| MATERIAL<br>_____ |                 | CHECKED BY         |                                                                                       |    | TITLE<br>N50 SOLDER END JS-4H                                                                                                                                         |
| FINISH<br>_____   | SCALE<br>3/1    | UNIT<br>mm         |  | A4 | DWG NO. CN03958-7/9                                                                                                                                                   |

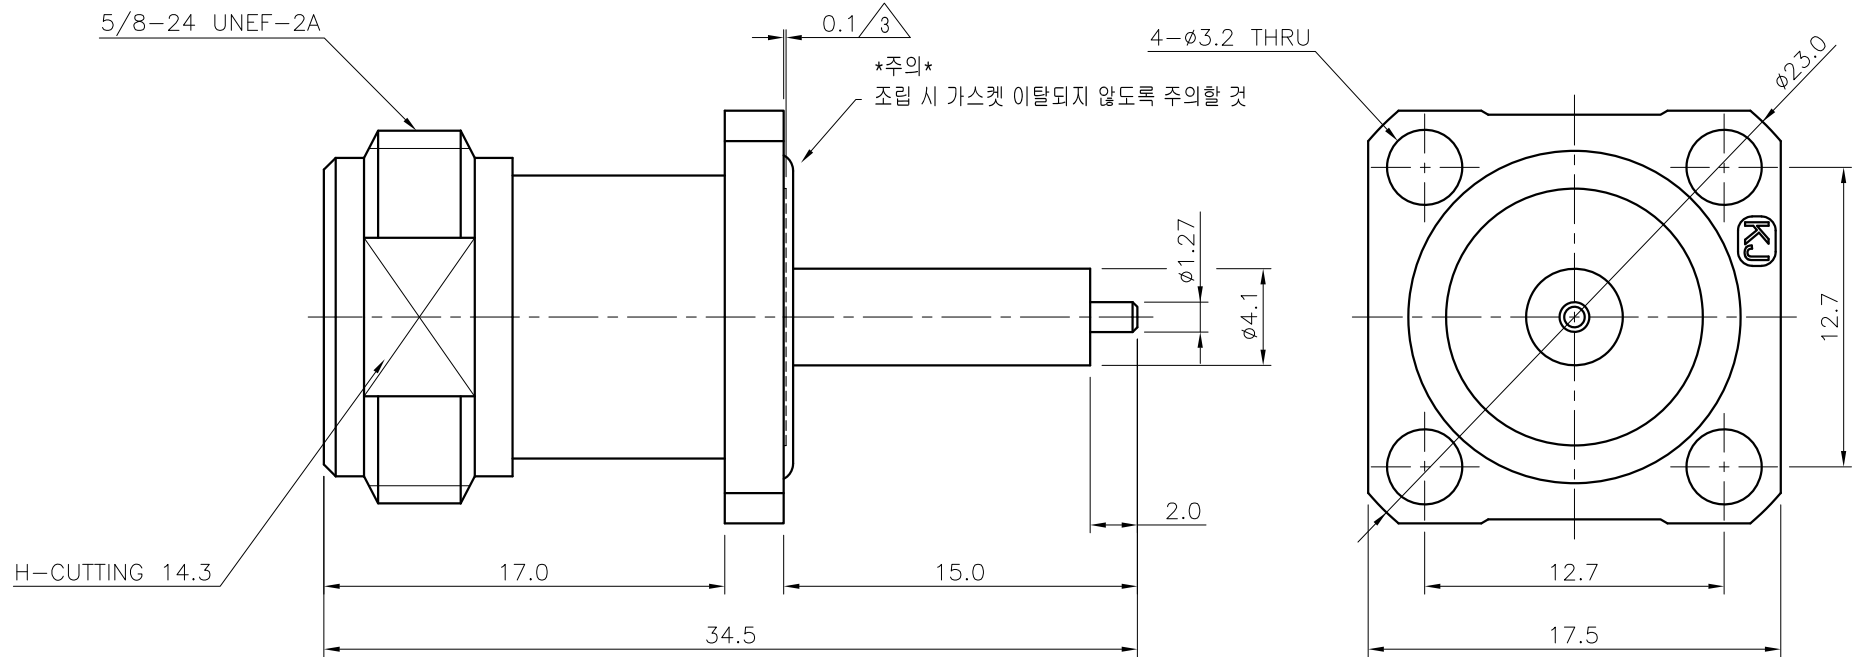
| REVISION |                                                          |         |         |             |
|----------|----------------------------------------------------------|---------|---------|-------------|
| 1        | [설변No.201907-0003] 가스켓 이탈 방지로 인한 가스켓 변경                  | S.Y.EUN | I.C.KIM | 2019.07.02. |
| 2        | [설변No.202012-0002] O-RING 빠짐 개선 안착부 금형수정                 | I.C.KIM |         | 2020.12.07. |
| 3        | [설변No.202101-0003] O-RING 빠짐 개선 안착부 0.1mm Ground Boss 추가 | S.Y.EUN | I.C.KIM | 2021.01.20. |
| 4        | RING 억지끼움후 돌출부위 감안하여 길이 조정                               | S.H.KIM |         | 2024.09.11. |
